### VYSVĚTLENÍ A DOPLNĚNÍ ZADÁVACÍ DOKUMENTACE Č. 3

Název veřejné zakázky:	<b>TR ČB Střed - výstavba rozvodny a přívodního kabelového vedení 110 kV</b>
Ev.č. ve Věstníku veř. zakázek	Veřejná zakázka navazuje na zavedený systém kvalifikace s názvem „Systém kvalifikace - Výměna vedení a rekonstrukce rozvoden“, ev. č. zakázky ve Věstníku veřejných zakázek: Z2020-008789
Druh zadávacího řízení:	Užší řízení dle ZZVZ
Druh veřejné zakázky podle předmětu	Stavební práce
Režim veřejné zakázky	Nadlimitní

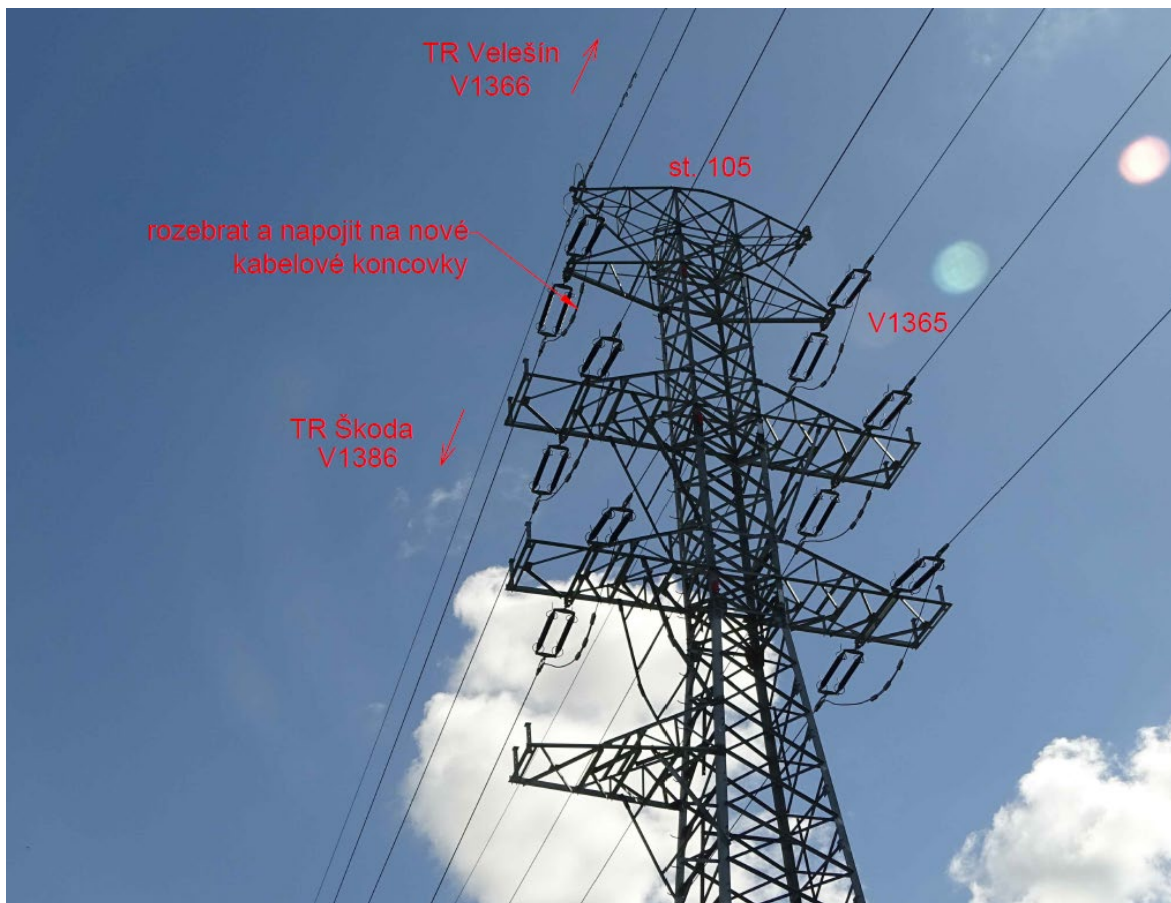
Prosím o upřesnění, zda propojení vedení V1366 na kabelové koncovky není součástí tohoto projektu. V případě, že vedení zůstane beze změny, jak budou řešeny vzdálenosti mezi stávajícími přeponkami a nově instalovanými kabelovými koncovkami?

Zadavatel přikládá foto stávajícího kabelového stožáru. Pravá strana při pohledu od TR Velešín V1365 zůstane průběžná. Levé vedení V1366 z TR Velešín bude zasmyčkováno do TR Č.B. Střed, odkud se bude vracet jako vedení V1386. K zasmyčkování dojde kompletně na levé straně stožáru, vzdálenost bude zajištěna úpravou ocelové konstrukce na konzolách, která zvýší vzdálenost mezi koncovkami. Stávající přeponky budou rozmontovány a svedeny na kabelové koncovky a omezovače přepětí.
